## GRANSKNINGSUTLÅTANDE

### Detaljplan för del av Sjtullen 1:2 m.fl. i Köpings tätort, Köpings kommun

**Illustration på ungefärlig tanke kring höjdsättning för anläggningsyta med muddermassor.**

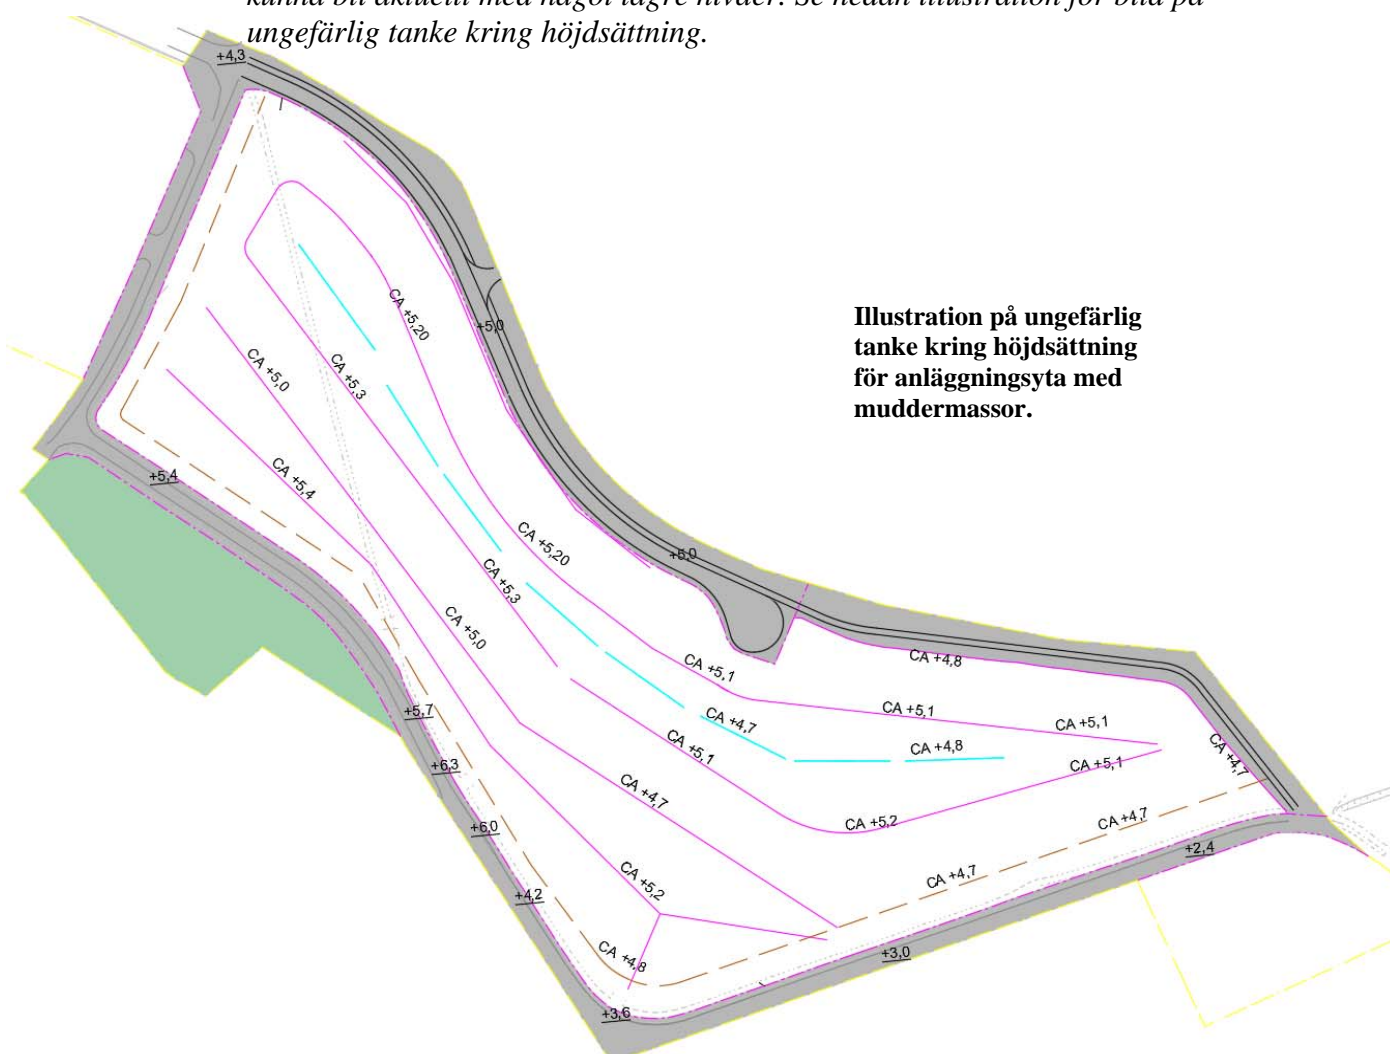
Har även tidigare lämnat synpunkter på sträckningen av gång och cykelbanan (Samrådet).

Köping vill gärna framhålla sig som en stad där man ska cykla och gå på grund av våra korta avstånd. Gång och cykelbanan är tänkt i detta förslag att läggas mellan två industritomter. Det ska även i framlagt förslag vara en återvändsgata med vändplats för tung yrkestrafik. Var finns tryggheten för gångare och cyklister? Boende på Mälartorget, Köpingsön samt Matero kommer inte att få någon gång och cykelbana till sina boenden. Varje morgon så hämtar skolbussen barn vid varpaplan (dessa barn bor i Matero eller Köpingsön) varför ska dessa barn inte få en säker gång och cykelbana?

Om man istället anlade cykelbanan jämte vägen så blev det tryggare för alla. Jag som i stort sätt dagligen de senaste 12 åren åretruntcyklat på den nuvarande gång och cykelbana från Malmön vet att man behöver känna trygghet. Det är många tunga fordon som står parkerade för sin nattsömn och så kommer det att vara i fortsättningen också. I detta förslag med en skymd sträckning av gång och cykelbanan från vägtrafiken och dessutom placerad mellan två industritomter kommer man inte att känna någon trygghet alls. Från tidigare information angående att muddermassor skulle placeras på mark mot Kungsängen så redovisades en markhöjning på mellan 3-5 meter. Gång och cykelbanan var då redovisad som den nuvarande parallellt med bilvägen. Höjningen av mark runt framlagt förslag på gång och cykelbanan är inget som jag kan se i planbeskrivningen. Om man ska få fler att gå och cykla måste man se till att det är tryggt inte som i detta förslag ändra gång och cykelbanans nuvarande sträckning så att man blir skymd från övrig trafiken och kommer att få gå och cykla vid tung trafik både dag och nattetid. Eftersom de flesta yrkesförarna bor i sina bilar så kommer man inte att känna någon trygghet när man ska passera denna del av gång och cykelbanan.

Jag hoppas att ni verkligen tar er en fundering om inte trygghet ska vara en viktig del och förlägga gång och cykelbana i sträckning med bilvägen. Så att det blir fler som kommer att gå och cykla och inte mindre på grund av den otrygga sträckningen av gång och cykelbanan.

*Den befintliga Malmövägen varierar i höjdded. Dessa anges i plankartan som +5,4 till +6,3 till +3,6 och +2,4 (angett i meter över nollplanet). Den nya vägen är höjdsatt till +5 meter över nollplanet. Vid uppfyllnad kommer det bli en nivåskillnad i den sydöstra delen av verksamhetsmarken i jämförelse med Malmövägen för att senare hamna i nivå med Malmövägen och Kungsängsvägen i väster.*

*Detaljplanen reglerar inte höjdläge för kvartersmark i planen i granskningsförslaget, utan det var då upp till ett marklov. Planen kommer dock justeras för att föra in en planbestämmelse där lovplikt inte krävs för fyllning upp till en nivå om +5,5 meter över nollplanet. I planbeskrivningen förs det därför in en beskrivning och motivering av planbestämelsen.*

*En marknivåhöjning på tre till fem meter har inte varit aktuell, däremot kan siffrorna komma från att marknivåerna angetts i plushöjd över nollplanet i ett tidigare material. Man behöver då tänka på att nuvarande marknivå varierar mellan uppskattningsvis +4,5 till +2,6 meter över nollplanet för den tilltänkta verksamhetsytan. Så marknivåhöjningen kan uppskattningsvis variera mellan 0,5 meter till som mest 2 eller 2,3 meter. Observera att detta är en uppskattning på nivåerna då det inte är helt klart ännu kring slutlig nivå och att det även skulle kunna bli aktuellt med något lägre nivåer. Se nedan illustration för bild på ungefärlig tanke kring höjdsättning.*
